Zeitschrift: Bulletin technique de la Suisse romande
Band: 34 (1908)
Heft: 14

SOMMAIRE : *Concours pour les projets de façades des nouveaux bâtiments de la gare aux voyageurs de Lausanne. Rapport du jury* (pl. 7). — *Concours d'idées pour l'étude du pont de Pérolles, à Fribourg. Rapport du jury.* — Concours pour les projets d'ensemble des bâtiments à construire sur la nouvelle place de la Gare, à St-Gall. Rapport du jury (suite et fin). — Quelques considérations sur la construction des routes, par M. Bussy, ingénieur. — Concours pour une salle de réunions et un restaurant d'été, à Neuchâtel. Rapport du jury. Tunnel du Lötschberg.

Concours d'idées pour l'étude du Pont de Pérolles à Fribourg

Rapport du Jury¹.

Fig. 1. — Prix de Fr. 1500. — Projet N° 32 « Liauba liauba », (variante « That »), de MM. J. Jæger et Cie, à Zurich; Müller, Zeerleder et Gobat, à Berne et Zurich; Broillet et Wulfleff, architectes, à Fribourg. — Echelle 1 : 2500.

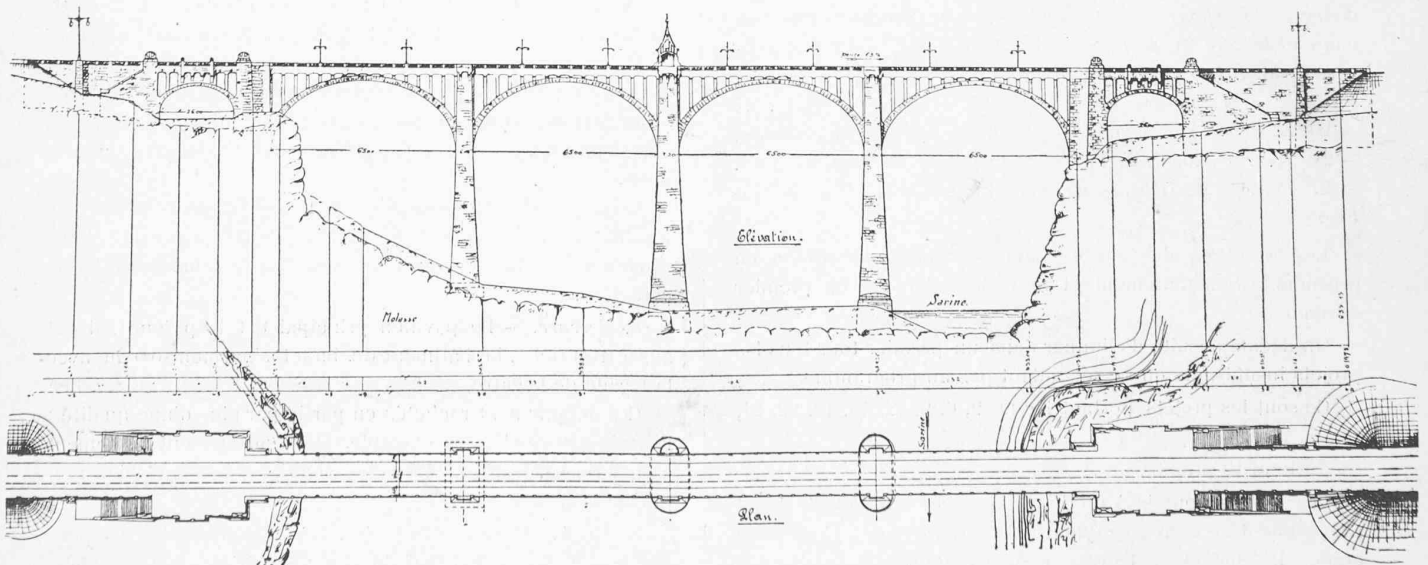
N° 32. *That*. La vallée est franchie par 4 voûtes surbaissées de 65 m. d'ouverture ; les dispositions techniques sont analogues à celles du projet précédent ; l'architecture de l'ouvrage est satisfaisante. La culée côté gauche s'appuie sur la pointe du rocher de molasse et devrait être reculée du côté du plateau.

1er prix: Projet « A. P. S. », de MM. TAILLENS et DUBOIS, MONOD et LAVERRIÈRE, architectes, à Lausanne.

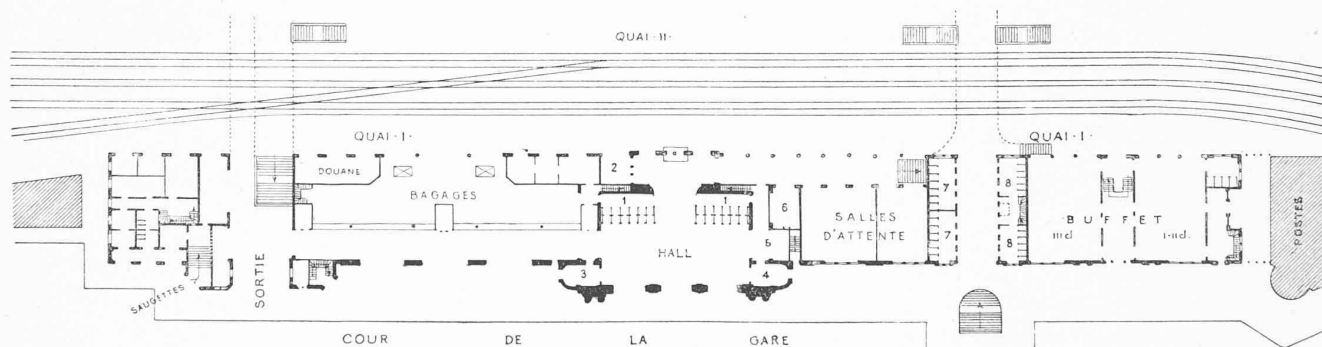
N° 10. *A. P. S.* — Ce projet, très remarquable, s'impose dès le début, à l'attention du jury; supérieurement étudiés, les façades, les détails, la variante du plan offrent le plus grand intérêt.

L'architecture en est originale, elle a du caractère et, sans être trop riche, elle est élégante est d'heureuses proportions.

Les services intérieurs se traduisent bien en façade; ils sont desservis par de larges baies facilitant la circulation, l'air et la lumière.

L'entrée et la sortie sont accusées comme il convient; toutefois, les trois baies de l'entrée gagneraient à être plus larges.

L'attique du motif central est un peu lourd et pourrait être supprimé sans inconvénient.

La variante du plan est ingénieuse, elle présente des avantages qui méritent d'être soigneusement examinés. L'éclairage du hall et des salles d'attente est insuffisant.

Fig. 2. — Variante « Taureau ». — Echelle 1 : 2500.

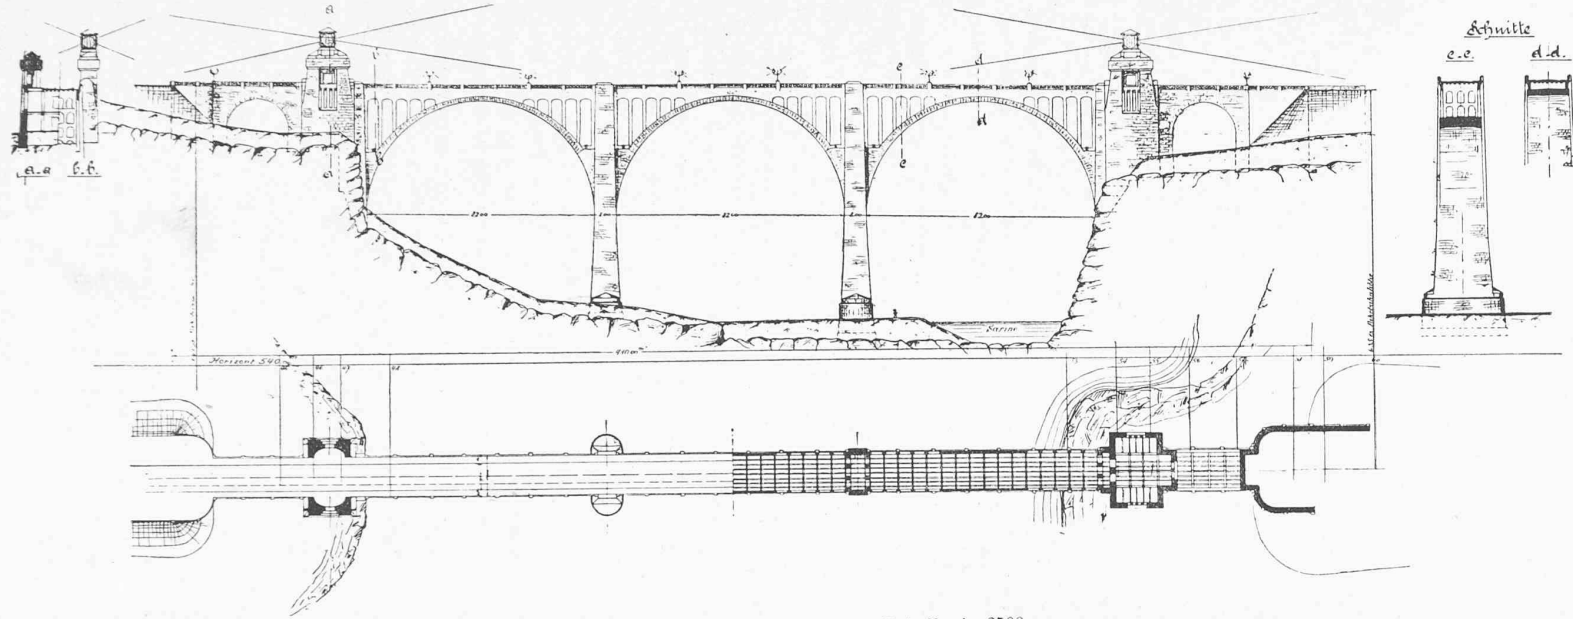
N° 32. *Taureau*. Ce projet, intéressant au point de vue technique et architectural, prévoit 3 travées en plein cintre de 82 m. ; les voûtes seraient faites en deux anneaux concentriques sur toute la largeur de l'ouvrage ; elles seraient exécutées à l'aide de blocs de béton construits sur le cintre suivant un ordre déterminé. Les piles sont creuses sur 10 m. de hauteur en dessous des naissances. Les travées de cette importance ne se justifient pas. Si les blocs sont faits sur cintre on perd l'avantage de pouvoir réduire au minimum les frais de l'échafaudage. Il faut donner la préférence à la préparation de voussoirs à l'avance malgré le coût plus élevé de la pose.

Fig. 3. — Variante « Express ». — Echelle 1 : 2500.

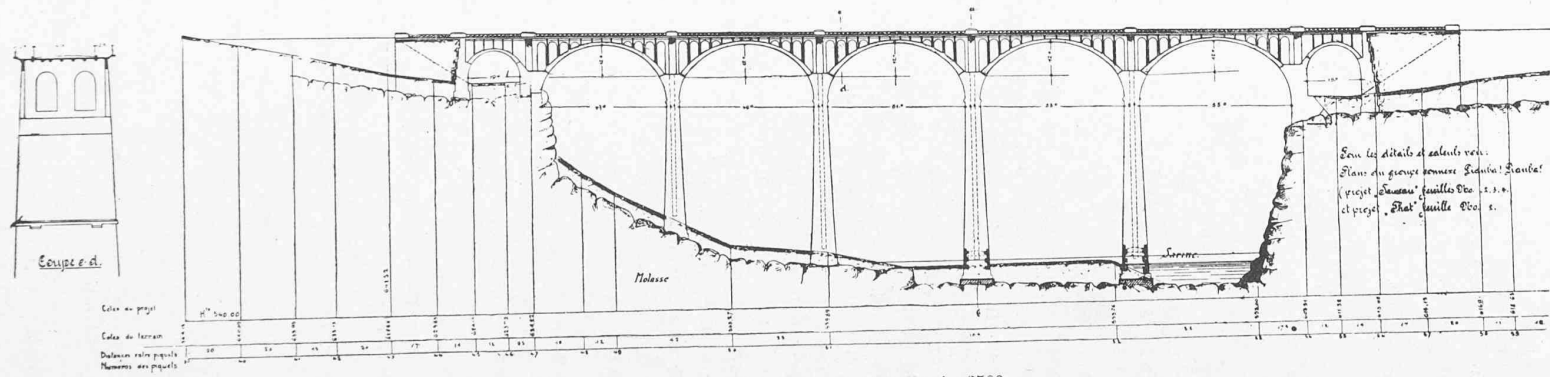
N° 32. *Express*. Les auteurs ont augmenté encore le nombre des travées et prévoient 5 arches surbaissées de 47, 49, 51, 53 et 55 m. d'ouverture. Cette inégalité dans la portée des voûtes a pour but d'éviter une pile en rivière. Elle aurait l'inconvénient de donner aux naissances une pente plus grande que celle de la chaussée. Ce projet est très satisfaisant d'aspect, il est disposé comme les précédents au point de vue technique. L'étude comparative des trois projets N° 32 démontre l'économie importante qu'il y a à augmenter le nombre des travées et à éviter les voûtes de dimensions excessives.

Fig. 4. — Prix de Fr. 1100. — Projet N° 33 « Sarine », de MM. Melan, ingénieur, à Prague et de Vallière et Simon, ingénieurs, à Lausanne.

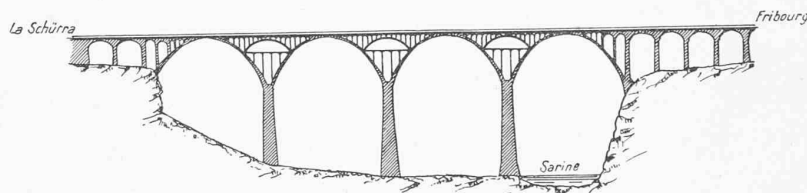
N° 33. Les 4 arches, en plein cintre, qui franchissent la vallée ont 70 m. d'ouverture; chacune d'elles est formée de 3 voûtes parallèles de 2^m,50 de largeur et deux fois 2^m,25 d'espacement; les voûtes sont reliées par de fortes entretoises et par le tablier armé sur toute la largeur du pont. Les piles, massives jusqu'aux naissances, s'épanouissent plus haut suivant la forme de la voûte, de manière à laisser dans chaque ouverture une voûte surbaissée de 42 m. de portée et 9 m. de flèche avec 3 articulations. Sous les articulations des retombées, un entrait horizontal, supporté en plusieurs points et fortement armé, relie les parties de la voûte faisant corps avec la pile. En outre, pour diminuer la compression dans cet entrait, ce dernier est surmonté d'une voûte de 28 m. d'ouverture dont il supporte la poussée. Chaque anneau de voûte reçoit 3 arcs métalliques qui seront ensuite enrobés dans le béton. Cette solution permet d'économiser une bonne partie des échafaudages en se servant des arcs métalliques pour supporter les coffrages, suivant le système Melan. L'architecture n'est pas suffisamment étudiée cependant elle pourrait être facilement améliorée. Les culées des grandes travées devraient prendre leur

point d'appui à une profondeur plus grande.

Fig. 5. — Prix de Fr. 800. — Projet N° 45 « Hohlbau », de MM. Maillart et Cie, à Zurich. — Echelle 1 : 2000.

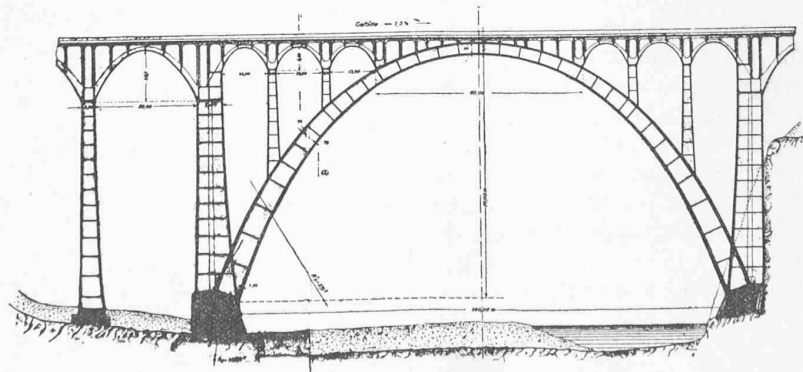
N° 45. L'auteur prévoit sur la rive gauche, en vue d'éviter une pile dans la Sarine ou dans la partie basse du profil de la vallée, une travée en béton creux de 140 m. de portée, conti-

nuée sur la partie de droite par des arches en béton armé de 29 m. d'ouverture. Ce projet, qui laisse à désirer comme aspect en évitant toute recherche architecturale, a néanmoins été étudié avec soin dans plusieurs de ses parties; les bases du calcul des surcharges sont prises avec une marge suffisante pour prévenir les exigences futures et sont à recommander pour l'étude définitive de la superstructure si l'on adoptait le béton armé. Le poids du train prévu au programme est majoré de 60% pour tenir compte des trépidations dans le béton armé; l'auteur suppose deux voies symétriques sur le pont. La voûte principale a une forme qui n'exige pas d'armatures; cependant l'auteur en a prévu afin de donner plus de résistance à la voûte et atténuer le retrait. L'exécution est étudiée avec soin; une partie de la voûte creuse serait préparée à l'avance sous forme de blocs d'intrados avec une nervure longitudinale et posée sur échafaudage avec joints qui recevraient des fers et du béton; l'extrados serait pilonné sur place en béton de gros gravier. Les efforts plus grands qui résulteraient à l'intrados seraient avantageux surtout à la clef. Les prix sont étudiés en détail; à part l'architecture qui a été négligée, ce projet est intéressant et dénote une connaissance approfondie du béton armé.

Prix de Fr. 800. — Projet N° 52 « ITR », de MM. Jambé, ingénieur, à Lausanne et Fraisse, architecte, à Fribourg. — Echelle 1 : 4000.

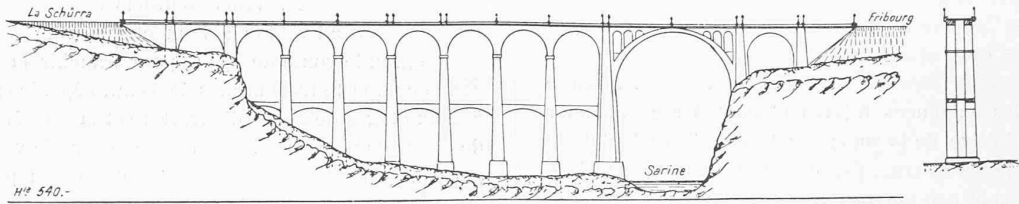
Nos 52¹, 52², 52³. Trois solutions sont proposées: la première prévoit un viaduc à deux étages avec arches de 25 m. et une grande voûte de 65 m. pour franchir la Sarine; la seconde comporte trois arches de 63 m., séparées par des arches à deux étages de 22^m,80 d'ouverture et la troisième trois arches de 80 m. Dans la première solution la grande voûte se justifie, par contre, les travées de 25 m. sont un peu petites et de ce fait peu économiques. Les voûtes sont jumelles, elles ont 4^m,50 de largeur et 4 m. d'espacement. La culée rive gauche devrait être reculée. Dans les deux autres solutions la disposition des travées n'est pas motivée bien qu'offrant un aspect monumental. L'étude prévoit que les voûtes seraient munies à la clef et aux joints de rupture, de plaques de plomb sur toute leur épaisseur. Cette disposition ne saurait être conseillée; le plomb est bon comme disposition provisoire appliqué sur le tiers intérieur de l'épaisseur de la voûte; il convient ensuite de couler du ciment pour arrêter les tassements du plomb.
